**Modulo per la presentazione delle osservazioni per i piani/programmi/progetti sottoposti a procedimenti di valutazione ambientale di competenza statale**

ID: Codice procedura (ID\_VIP/ID\_MATTM):10844

Impianto per la produzione di energia elettrica da fonte eolica, costituito da 6 aerogeneratori della potenza complessiva di 37,2 MW, un sistema di accumulo da 25 MW e relative opere connesse in località "Rempillo" nel comune di Pitigliano (GR).

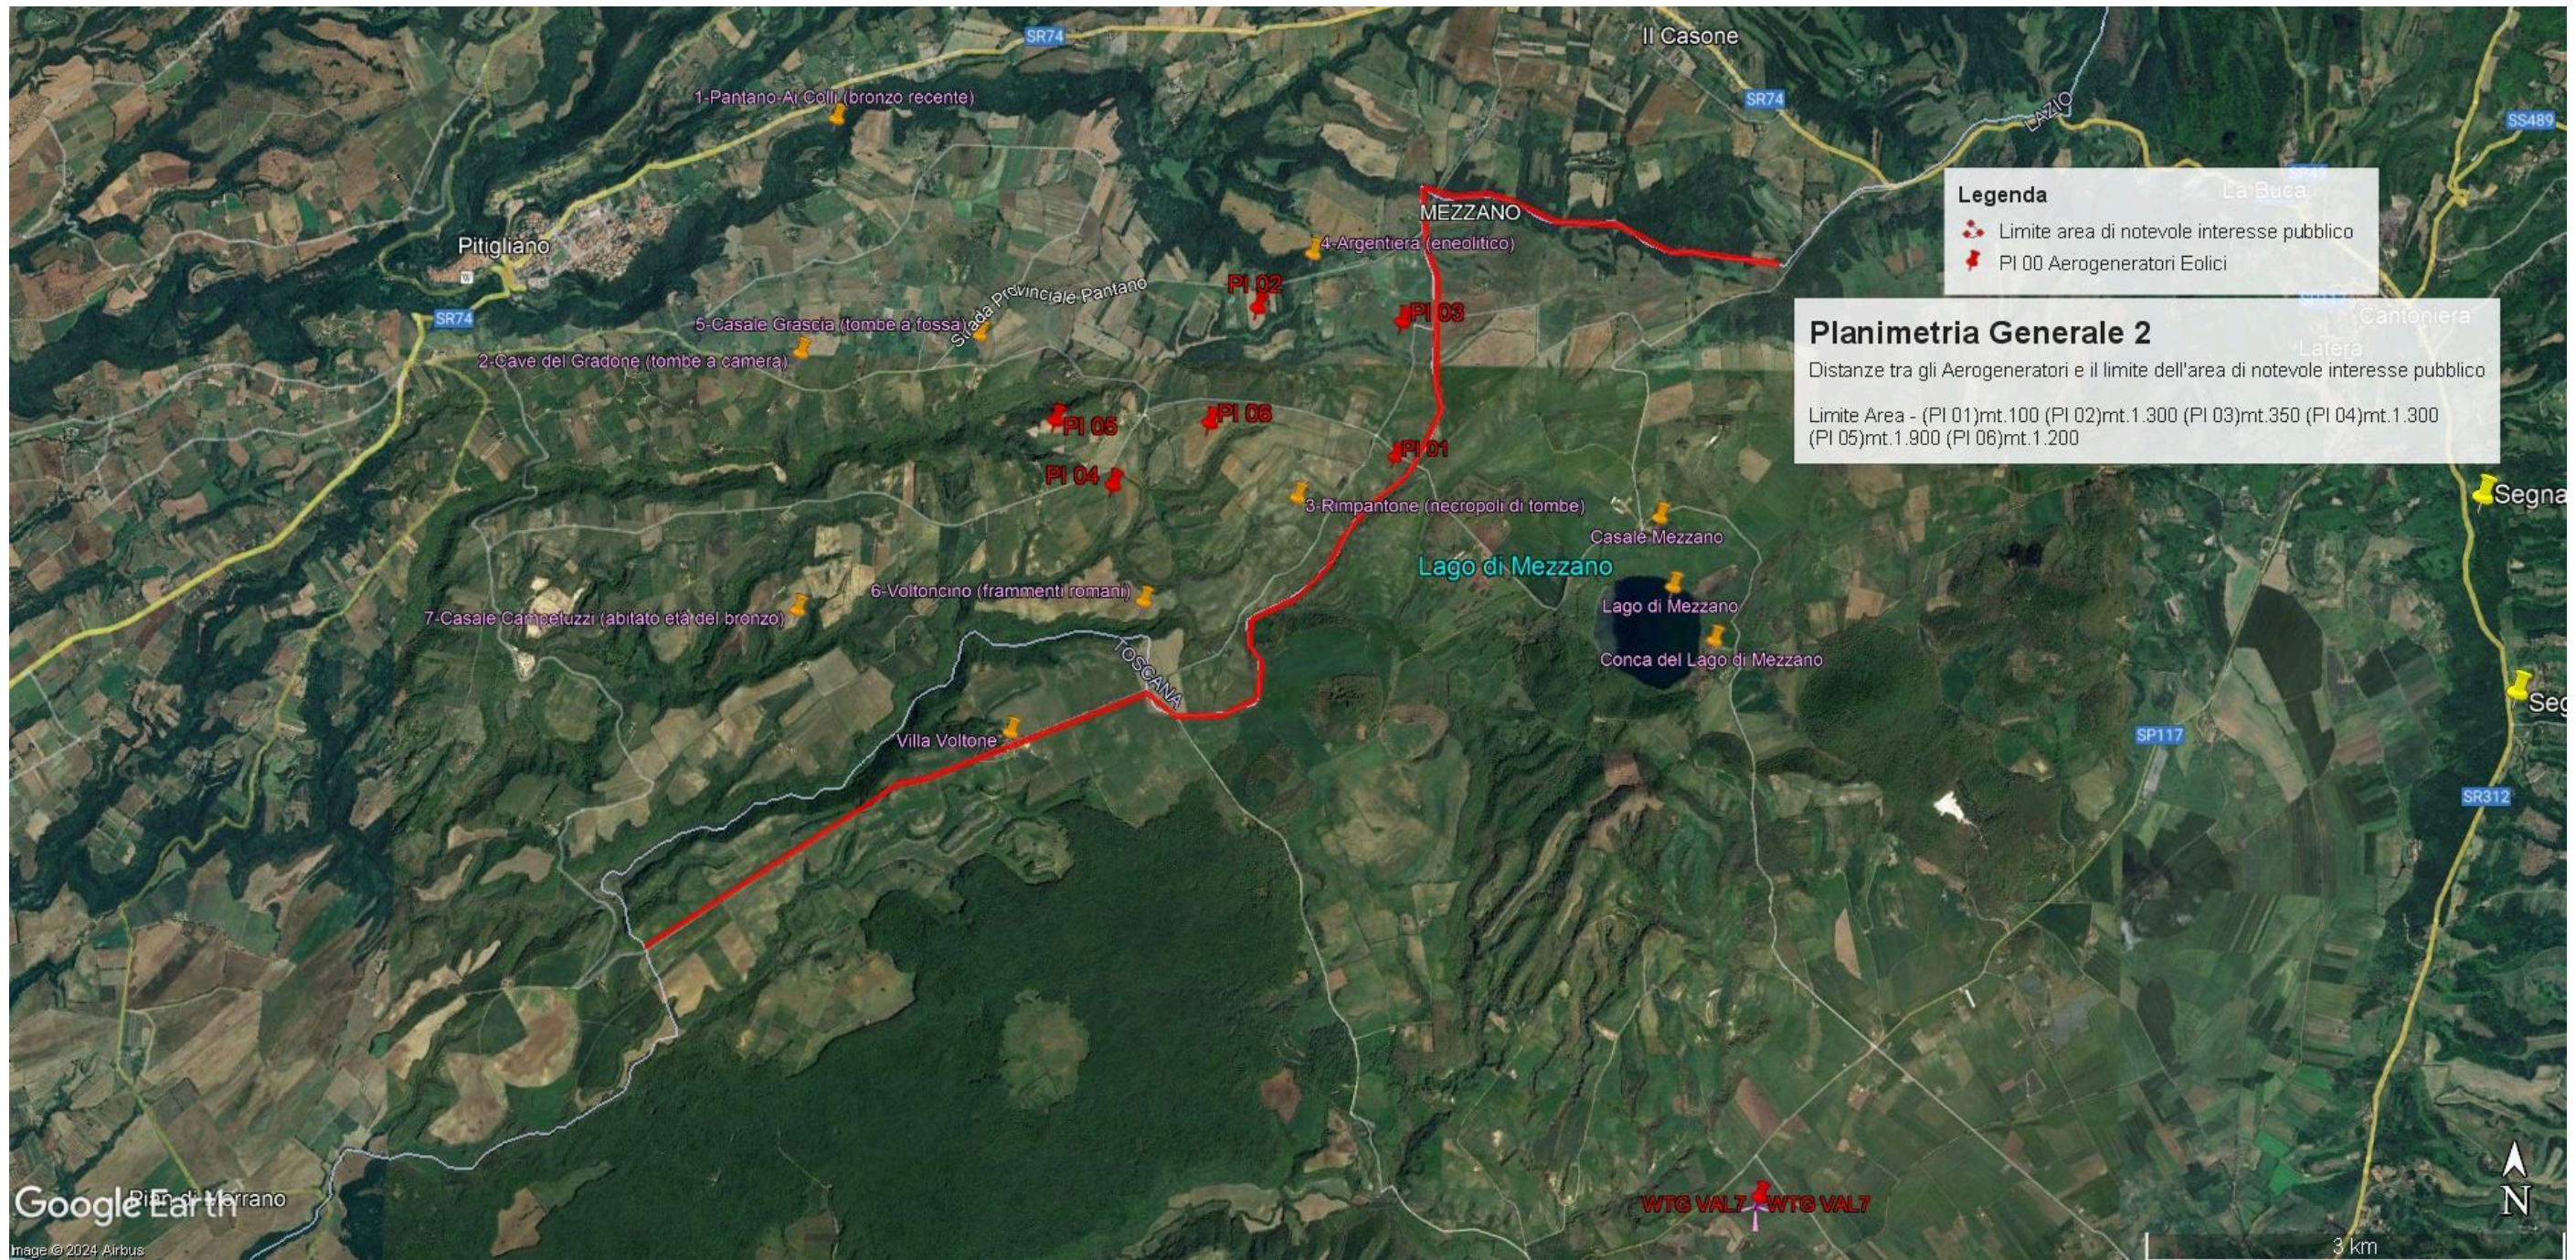
Tornando alla questione di legittimità, alla luce del combinato disposto dal "vincolo sul patrimonio paesaggistico (artt. 136 e ss. e 142 del decreto legislativo n. 42/2004 e ss.mm.ii.) e sui beni culturali" (artt. 10 e ss. del decreto legislativo n. 42/2004 e ss.mm.ii.) e dal comma 8 lettera c-quarter del D.Lgs 191/2021 e ss.mm.ii si evince che, ad oggi, le aree in cui sono previsti gli insediamenti dei sei aerogeneratori dell'impianto eolico denominato "Rempillo" non sono idonee perché ricadono tutte all'interno della fascia di rispetto dei **beni paesaggistici di notevole interesse pubblico denominati "Conca del Lago di Mezzano e territorio circostante" (D.M. 22.05.1976)** comprendente anche il **vincolo "Selva del Lamone" (D.M. 22.05.1984)** tutelati dall'**art. 136 del Codice del Beni Culturali e del Paesaggio** e in particolare un aerogeneratore (P01) è a 100 metri dal primo vincolo citato e gli altri cinque compresi in una distanza massima tra 1 km e 2 km (vedi immagine n. 1 dell'ALLEGATO). Nella fascia di rispetto dei 3 km anche la porzione di vincolo rappresentato dalla Selva del Lamone che gode di altre importanti tutele in quanto Riserva Naturale regionale (L. 394/91 e L.R. 29/97), Zona di Protezione speciale (ZPS) insieme ai Monti di Castro collegati tra loro da una Zona di Conservazione Speciale (ZSC), il sistema fluviale Fiume Fiora-Olpeta. La Selva del Lamone oltre il vincolo paesaggistico di notevole interesse pubblico che la rende area non idonea all'installazione degli impianti FER anche nelle sue fasce di rispetto dei 3 km, gode di un'altra tutela che ne rivela l'importanza di area di importanza internazionale per l'avifauna IBA (012) che viene collegata all'altra IBA (099) Lago di

Bolsena attraverso la ZPS Caldera di Latera e la ZSC Lago di Mezzano che insieme sono compresi nel vincolo paesaggistico “ Conca Lago di Mezzano...” e verranno uniti dal nuovo vincolo paesaggistico “*Ambito paesaggistico, geologico e geomorfologico dell’orlo della caldera di Latera e delle sue pendici interessate dai centri eruttivi periferici*” ( si veda a riguardo la proposta pubblicata sul sito del MIC in data 09/08/2023 e l’immagine n. 2 dell’ ALLEGATO) all’area di notevole interesse pubblico “ Conca del lago di Bolsena” (D.M. 24.10.1960). Praticamente una vasta zona che per interesse paesaggistico e naturalistico oltre che storico, archeologico e identitario rappresenta un unicum nel panorama nazionale.

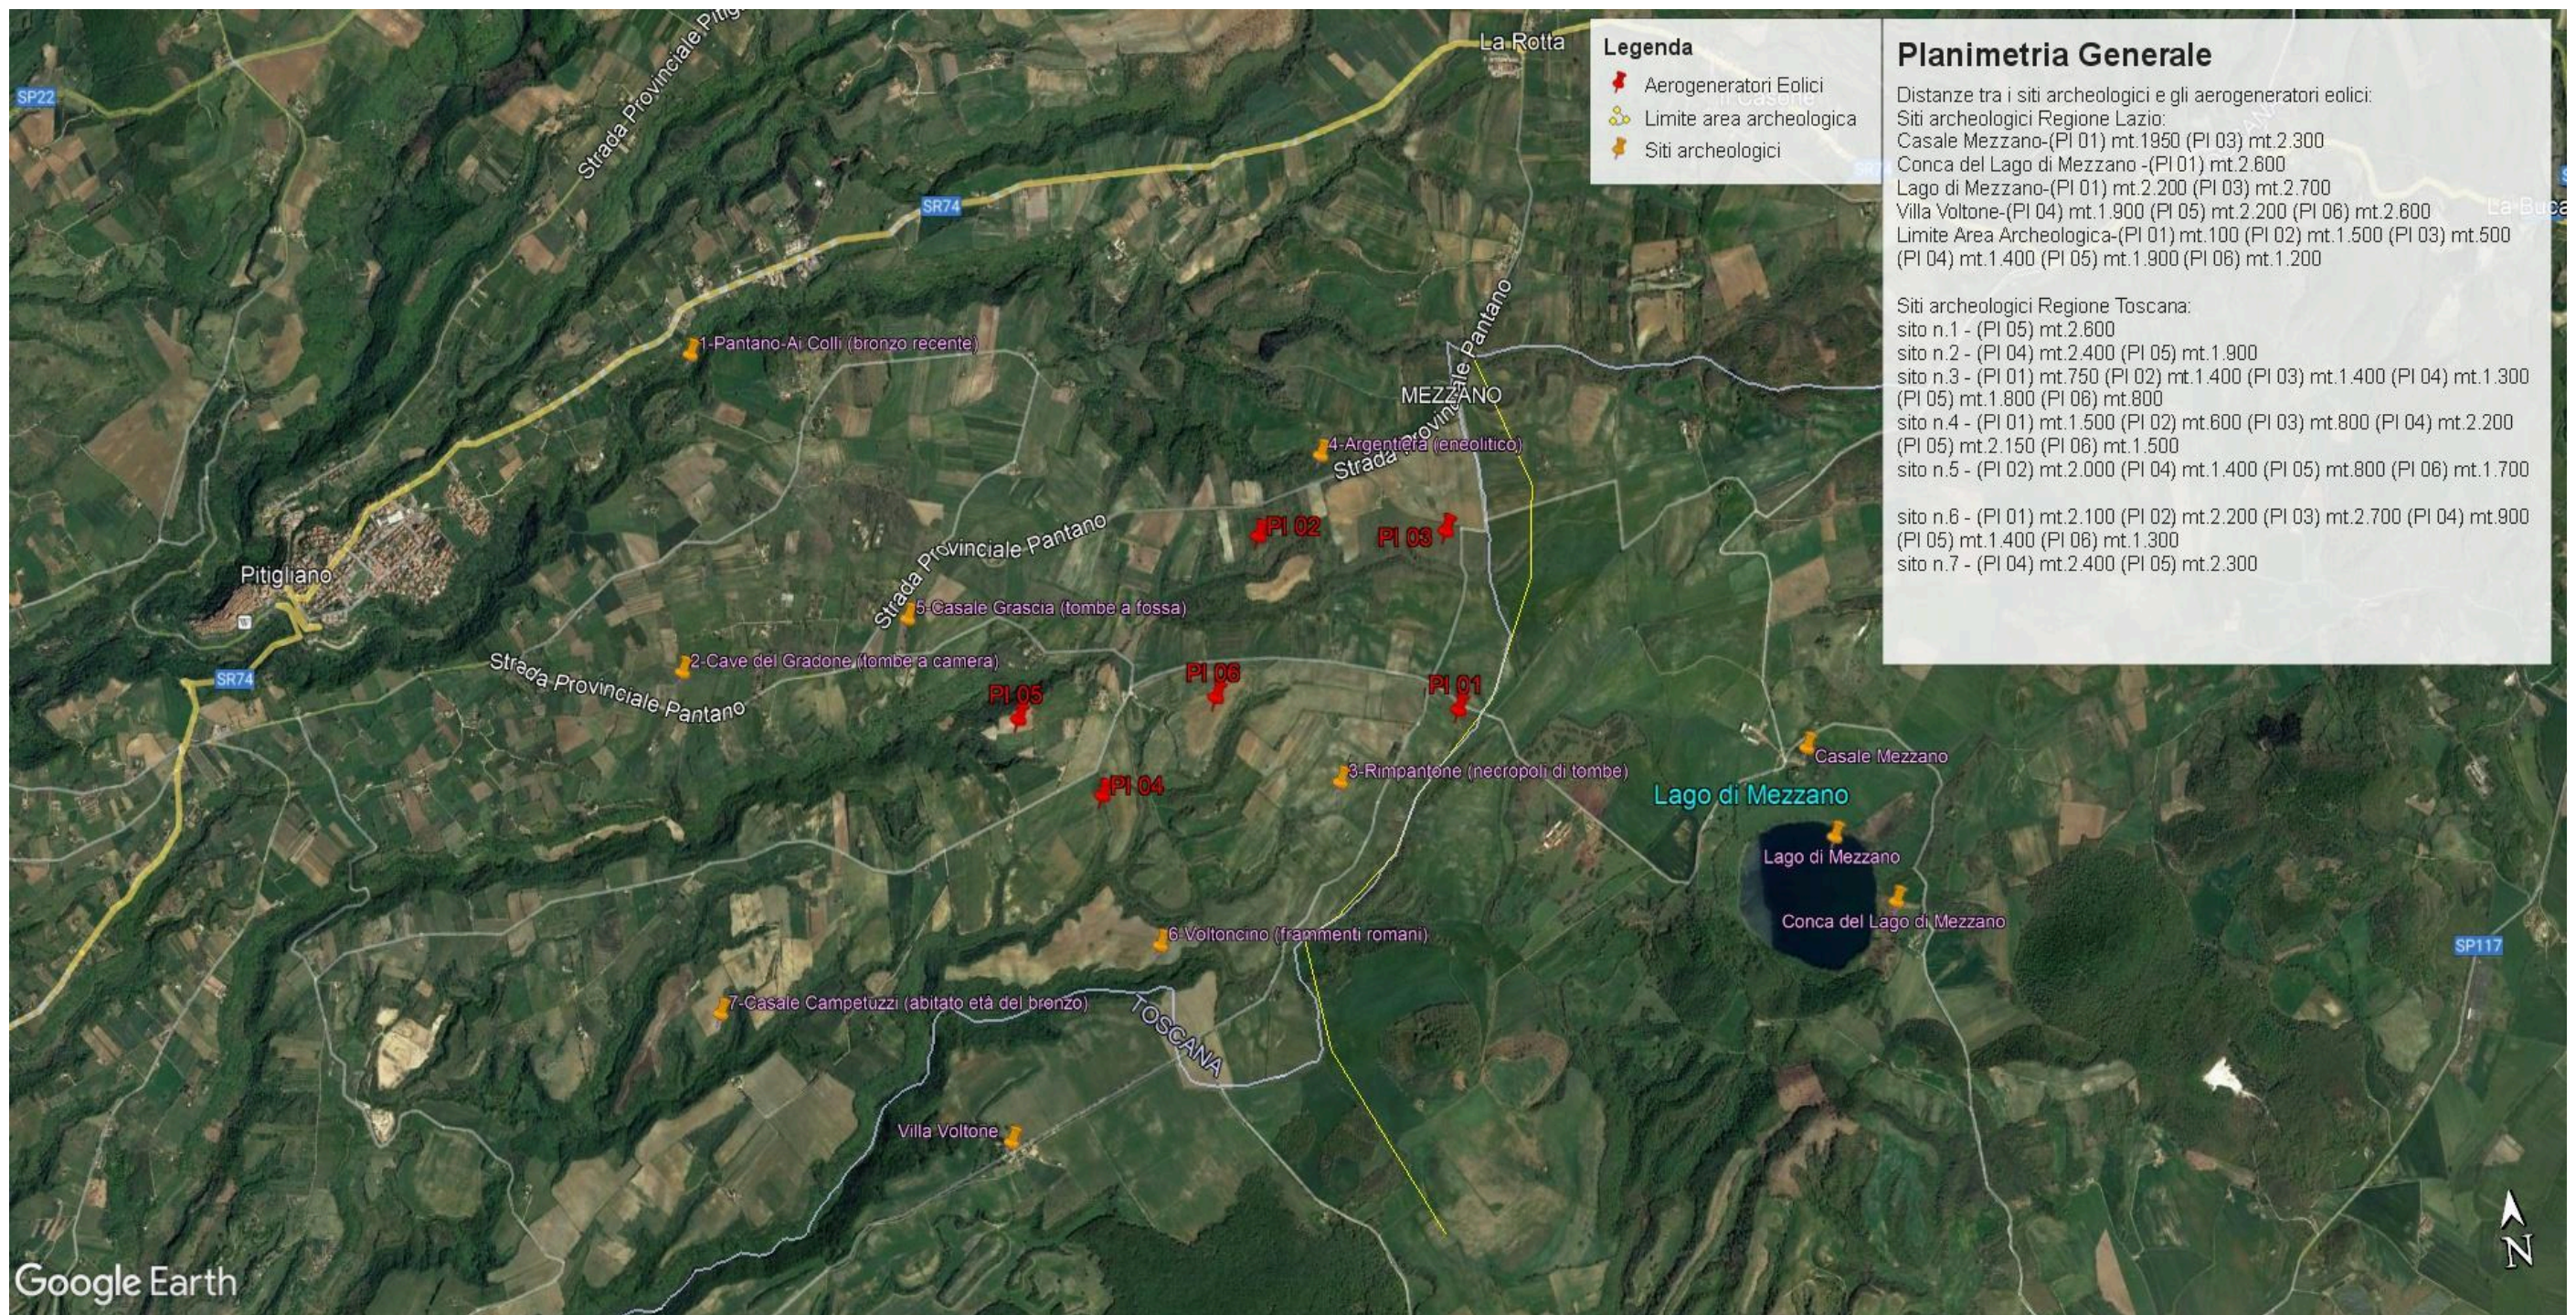
Inoltre, la zona in cui insisterebbe l’impianto eolico industriale Rempillo è compresa nelle fasce di rispetto di 3 km di diversi beni archeologici tutelati dalla parte II del Codice dei Beni Culturali (vedi Allegato, immagine n. 3). Inoltre le pale P04 e P05 ricadono all’interno di un’area archeologica che la Proponente vorrebbe cancellare per il semplice fatto che non è riportata nel documento regionale ma nel documento provinciale come meglio dettagliato nell’Osservazione n. 5. Alla luce di quanto documentato appare chiaro quindi che la collocazione dell’impianto non ha tenuto conto alcuno dei vincoli dell’area nella quale è stato progettato e l’inserimento dell’impianto eolico nel paesaggio e sul territorio non è corretto (Allegato IV delle Linee guida nazionali di cui al D.M dello Sviluppo economico del 10.09.2010).

- h) Le zone di interesse archeologico evidenziate nell'immagine n. 3 a cui si aggiungono anche l'importante abitato protostorico di Sorgenti della Nova e Ruderì del Castello altomedioevale che si trovano a circa 4 km dalle aree in cui è stato progettato l'impianto eolico industriale. Poco più lontano i resti del castello medioevale “Morroneccio”. Nell'area vasta le preziose necropoli eneolitiche (Poggi Alti) ed etrusche di Pitigliano, Sovana e Sorano.
